島根原子力発電所 2 号炉 津波による損傷の防止

論点 5「浸水防護重点化範囲の設定」

(コメント回答)

令和 2 年 1 月
中国電力株式会社

図 浸水防護重点化範囲概略図

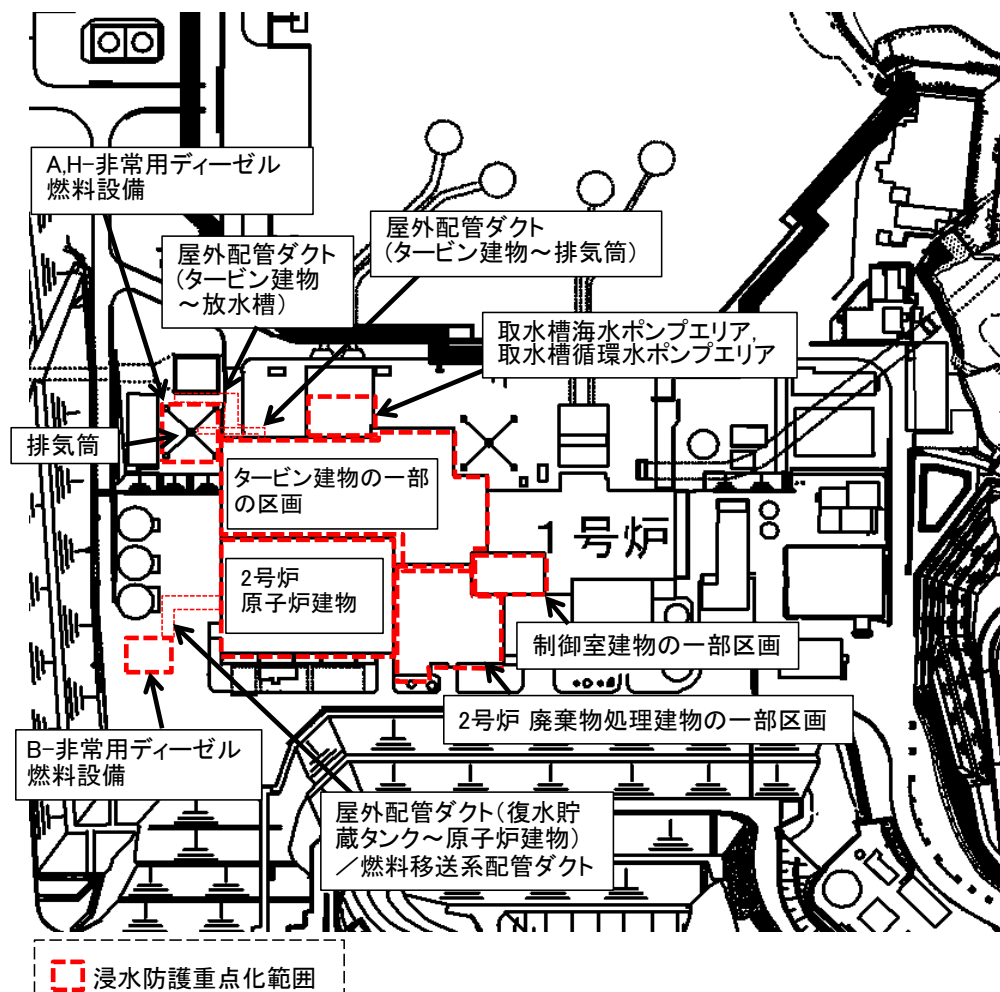
原子炉補機海水系及び高圧炉心スプレイ補機海水系の配管及び電路などは、取水槽海水ポンプエリアから原子炉建屋への経路としてタービン建屋を通過しているが、浸水の影響を受ける津波防護対象設備ではないため、タービン建屋を浸水防護重点化範囲としていない。これらの配管、電路について、地震・津波時の浸水状況を踏まえ、その構造・仕様が浸水の影響を受けないものであることを説明すること。

1. 「浸水の影響を受ける津波防護対象設備ではない」としている設備及びその止水措置の構造・仕様の網羅的な提示
2. 「浸水の影響を受ける津波防護対象設備ではないため浸水防護重点化範囲としていない」としている建物・構築物の範囲の網羅的な提示
3. この建物・構築物の範囲における地震・津波時の浸水状況を踏まえた系統・設備の機能喪失要因の抽出（例えば下位クラス設備，資機材の漂流，衝突等）
4. 浸水による影響を受けないことの具体的な根拠（機能喪失要因による影響が否定できること）

- 「基準津波及び耐津波設計方針に係る審査ガイド」を踏まえ、タービン建物，取水槽循環水ポンプエリアを含む耐震Sクラスの設備を内包する建物・区画を浸水防護重点化範囲として設定する。（P.2参照）
- 浸水防護重点化範囲への津波の流入を防止するため，海域に接続する低耐震クラス機器である循環水系配管等に対し，津波を流入させないようインターロックによる隔離弁閉止等の津波流入防止対策を実施する。（P.3～6参照）
- 地震により低耐震クラス機器が損傷した場合においても，津波流入防止対策により損傷した機器を介した津波の流入はないことから，タービン建物，取水槽循環水ポンプエリアに設置する耐震Sクラスの設備への浸水影響については，設置許可基準規則第9条「溢水による損傷の防止等」のうち，地震起因による溢水と同じ評価となる。（P.7～10参照）

- 「基準津波及び耐津波設計方針に係る審査ガイド」を踏まえ、耐震 Sクラスの設備を内包する以下の建物・区画を浸水防護重点化範囲として設定する。
- 以上より、タービン建物の一部の区画及び取水槽循環水ポンプエリアを浸水防護重点化範囲として新たに設定した。
